TECHNINĖS SALYGOS Nr.**17002K**

**NEPRIKLAUSOMO ŠILUMOS GAMINTOJO (NŠG) PRIJUNGIMUI PRIE VILNIAUS ŠILUMOS
TINKLŲ SISTEMOS**

Objektas: Vilniaus kogeneracinė jégainė, Jočionių g. 13, Vilnius. Žemės sklypo unikalus Nr. 0101-0067-0021.

DĖL TECHNINIŲ SĄLYGŲ NR. 17002K PATIKSLINIMO

Vilniaus kogeneracijos jėgainės prijungimo prie 31 ir 32 magistralių principinė schema

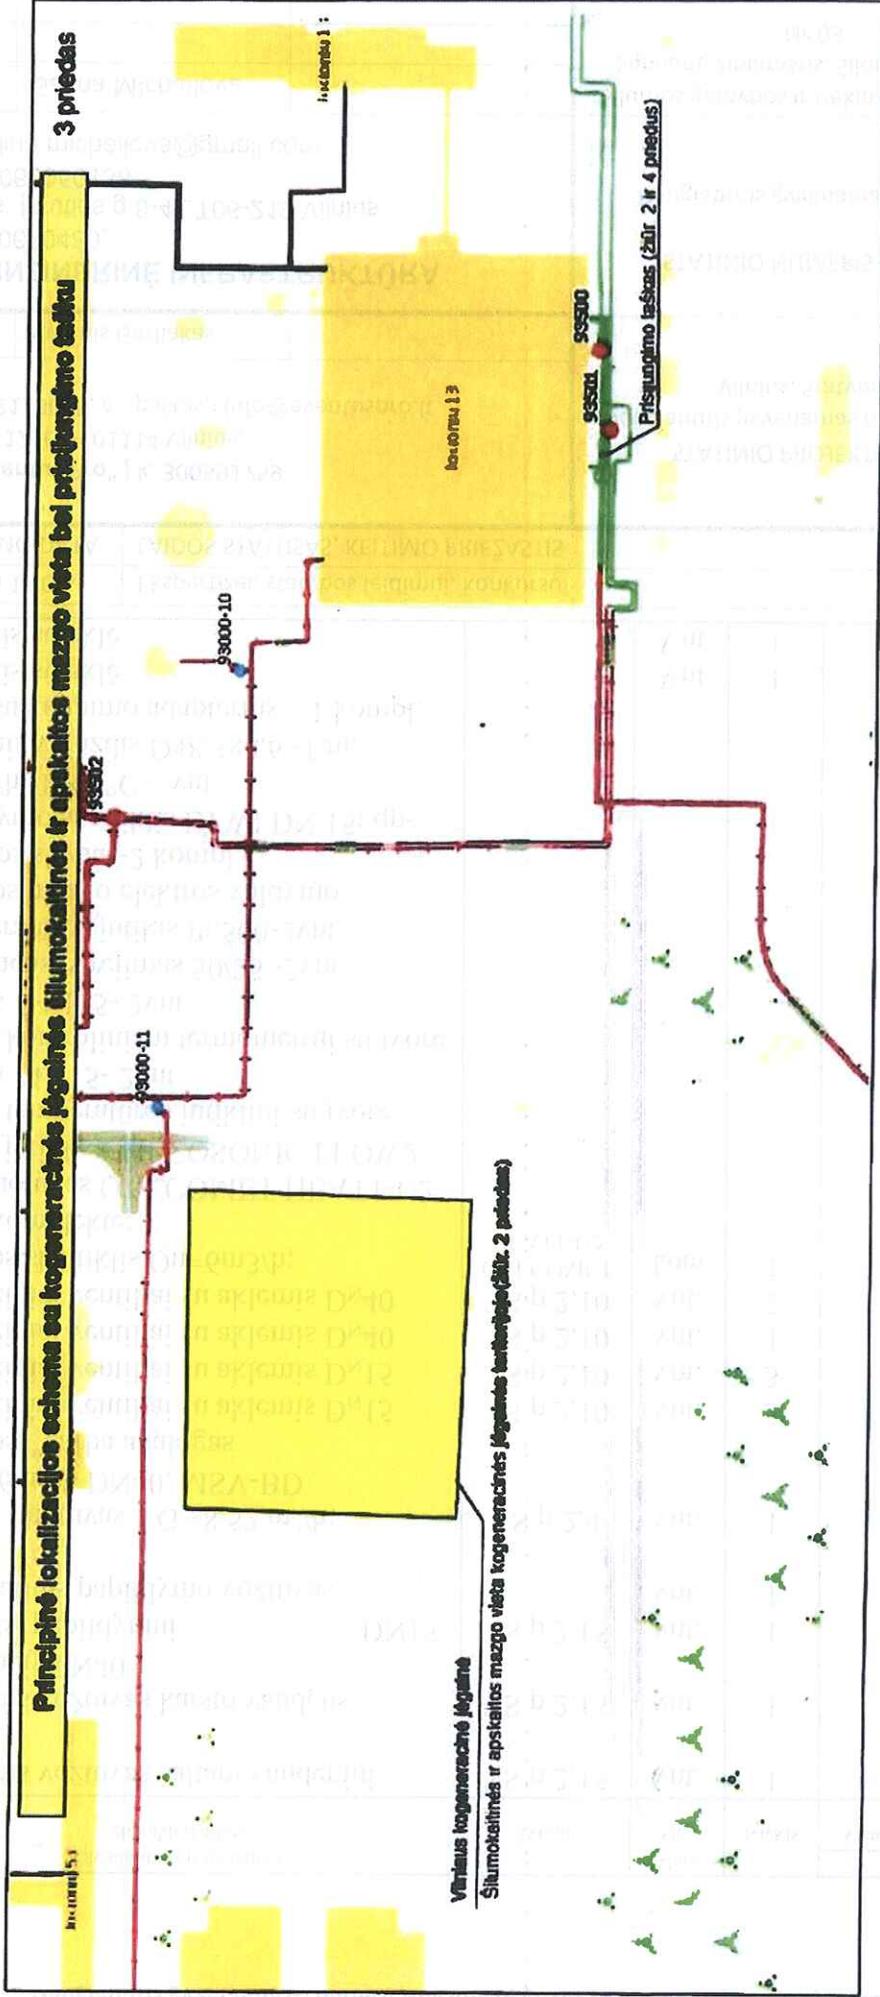
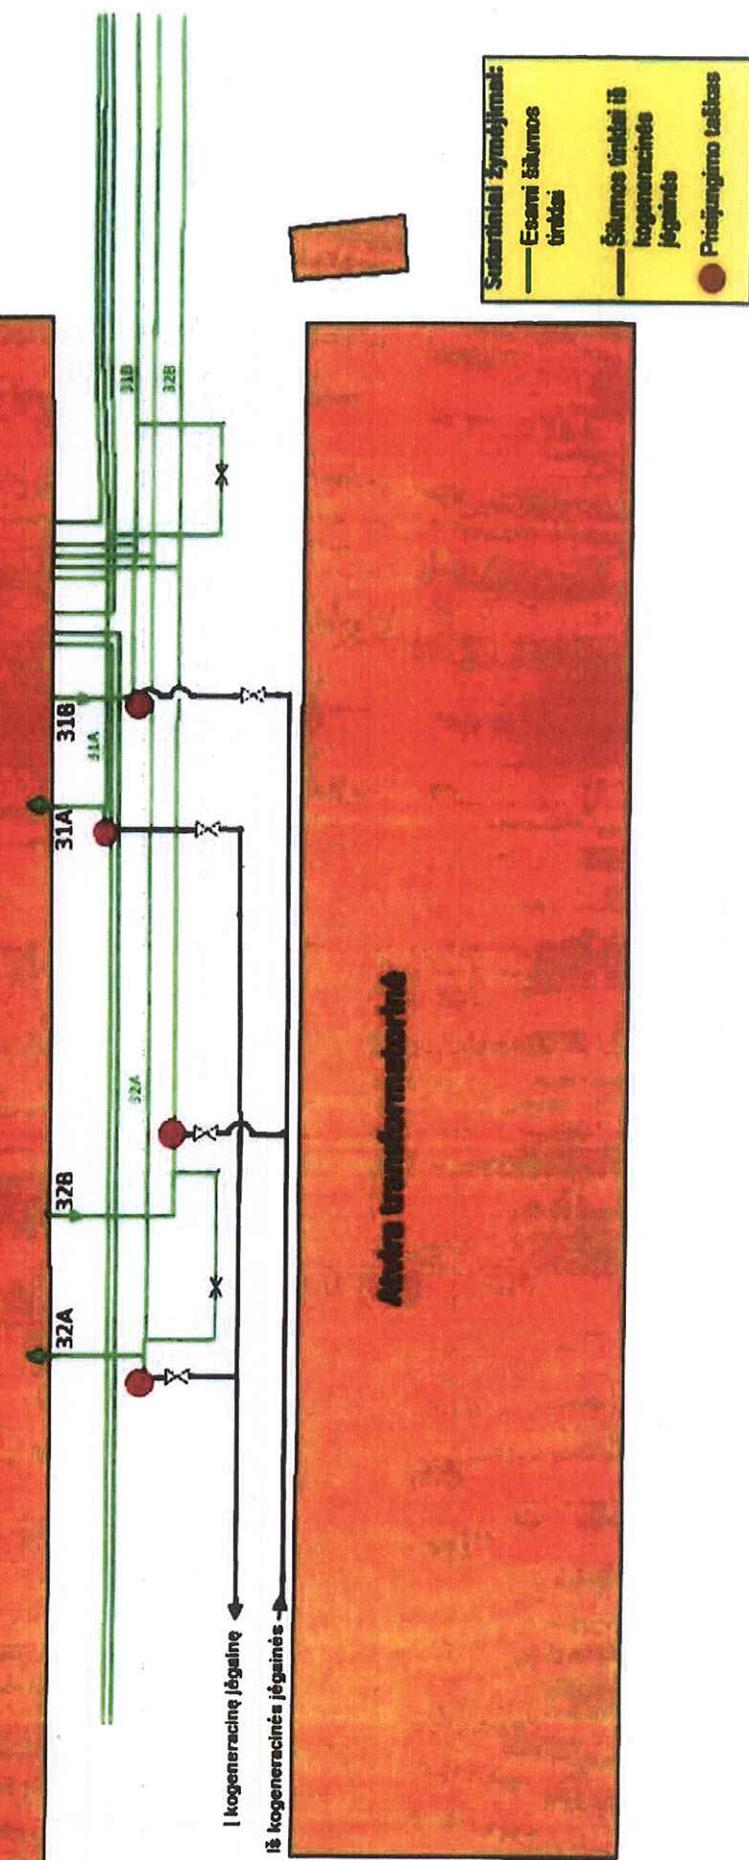
Atsižvelgdama į Rašte išdėstytais argumentais ir tai, kad buvo atlikti ir su Bendrovė suderinti Vilniaus miesto integruoto šilumos tiekimo tinklo įvairių režimų hidrauliniai skaičiavimai¹, Bendrovė panaikina Sąlygų Nr. 17002K 7.5.1, 7.5.2 ir 7.5.4 punktus bei pakeičia Sąlygų Nr. 17002K 7.5.3 punkto reikalavimus ir išdėsto naują punkto redakciją taip:

„7.5.3. Esamos TE-2 apėjimo tiekimo linijos (31 mag.) skersmens padidinimą iš DN500 į ne mažiau kaip DN900 su reguliuojančiu vožtuvu. Apėjimo linijos projektavimui ir įrengimui bus pateiktos atskiro AB „Vilniaus šilumos tinklai“ techninės sąlygos.“
